GROUPES SCOLAIRES ET EQUIPEMENT SPORTIF
St Cyr sur Loire (37)

LOT 15 - CVC PS

Plan de réservation en murs et PH
Sous-sol - Zone 2 (vide sanitaire)

RE -1.2

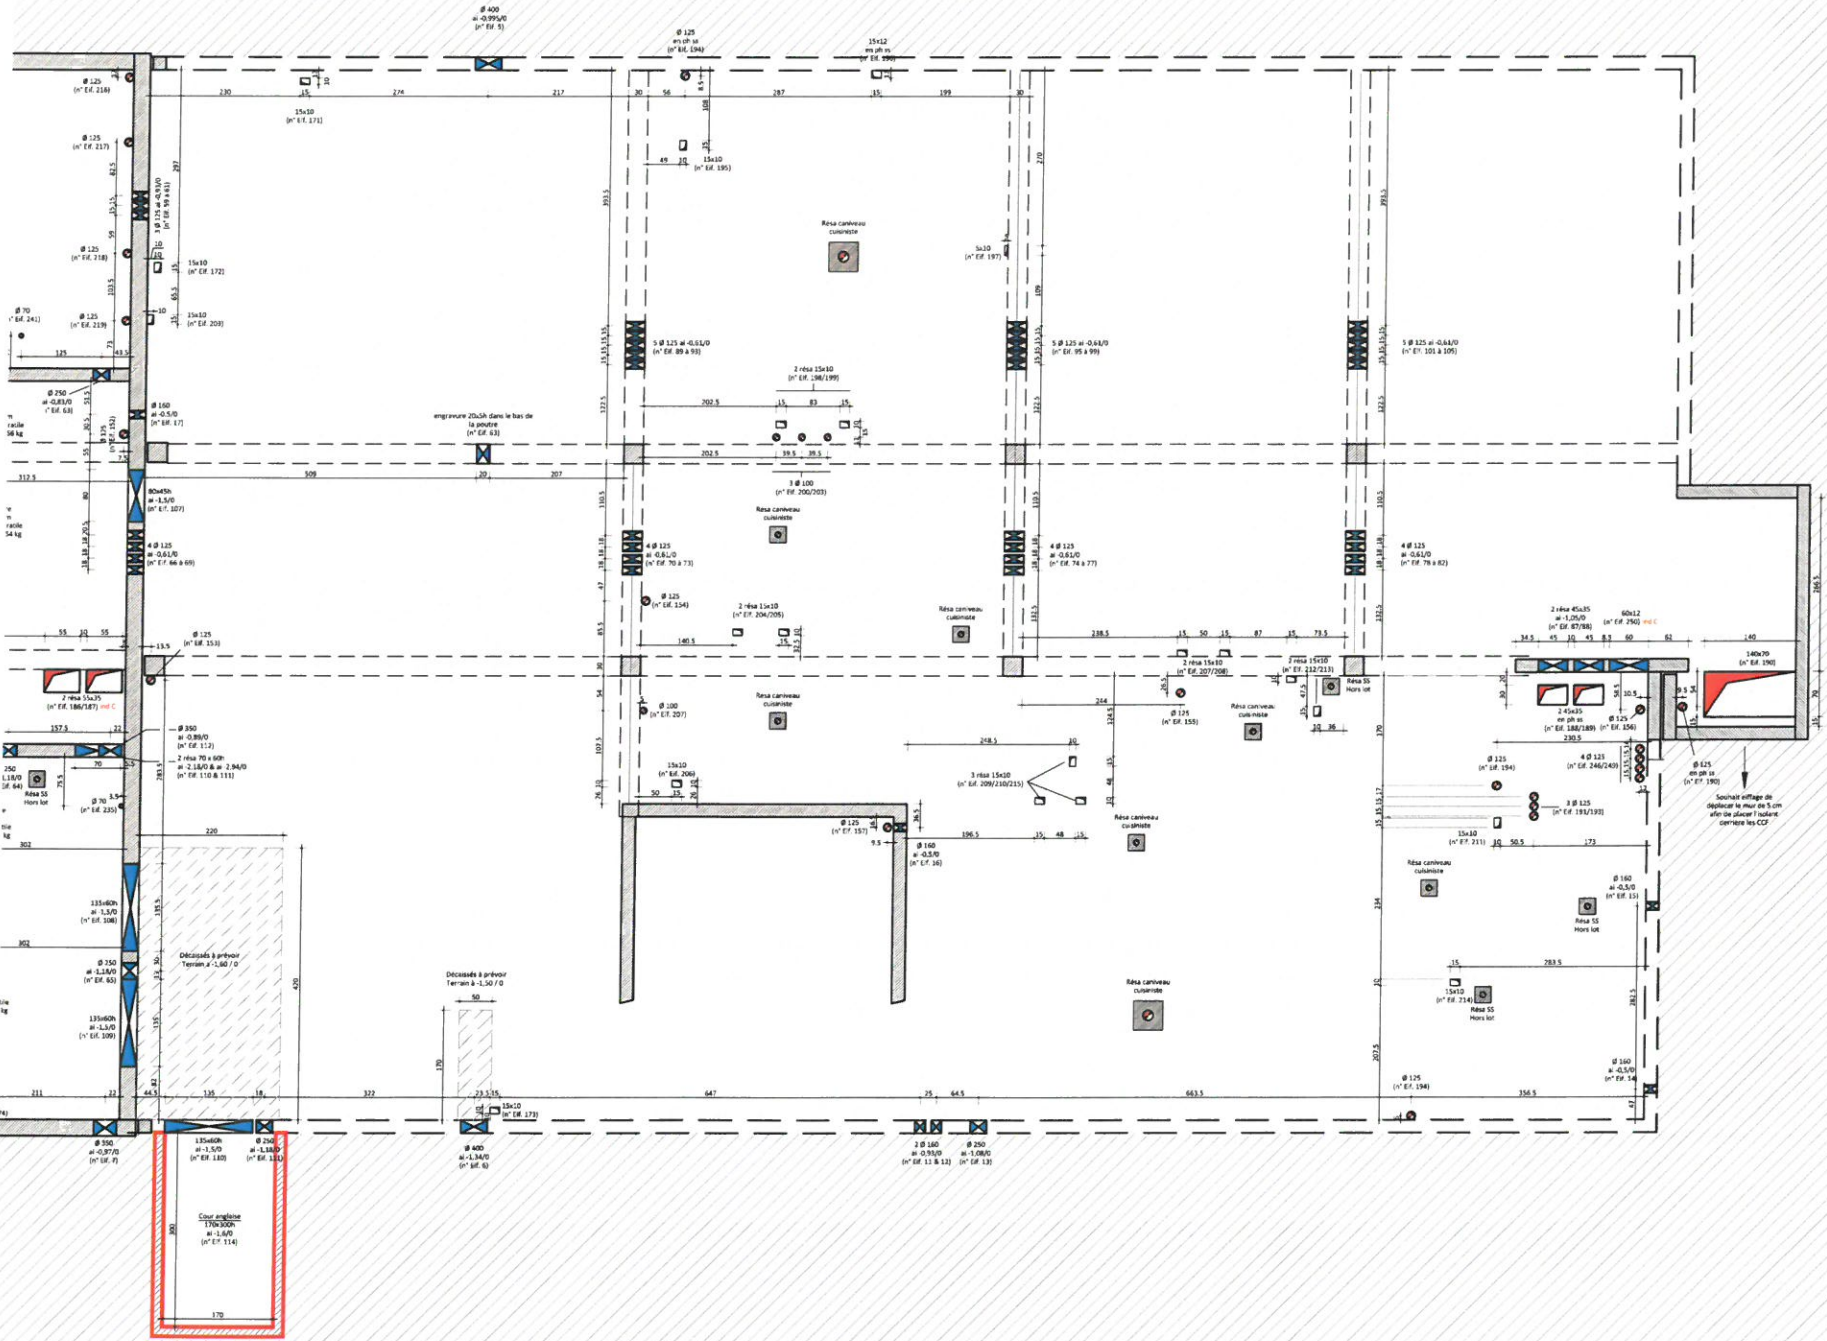
sous réserves
remarque BOT fluides.

sur le plan figurent les réservations en voile et plancher haut du sous-sol
Les cours anlaies ont été déplacées pour la mise en oeuvre du local technique ventilation - des évacuations pour les pluviales sont à prévoir dans ces cours anglaises

4 socles sont représentés dans les locaux traitement d'air ils sont posés sur le plancher à -3,10/0
toutes les réservations de siphons de sol et de caniveaux sont représentées mais non cotés car ne faisant pas partie de la prestation du lot 15 CVC PS

2015 réserve validation cuisine.
